LuK Service Info

Part Nr. 228 0038 10 – 280/280mm TGU6

Manufacturer: CASE IH

TB1026

Info: New design / Neues Design / Nouvelle conception / Nuevo diseño / Nuovo disegno / Nuovo segno

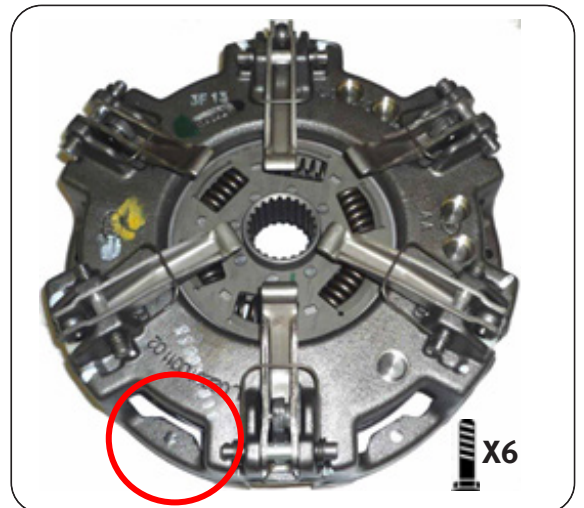
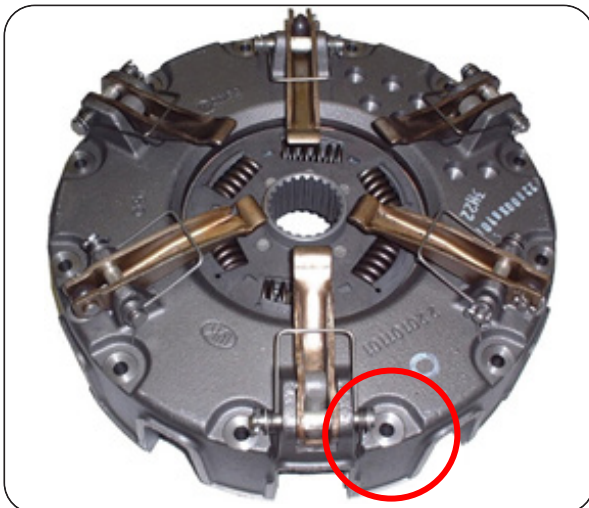
This new design utilises the latest clutch technology, using a vented housing for improved cooling and heat dispersal. Fully interchangeable with existing clutches with no modifications required to vehicle or flywheel. A new fixation bolt set 411 0193 10 6 x 5/16UNC x 2 + Conical washer is supplied with new designs to accommodate the lower housing.
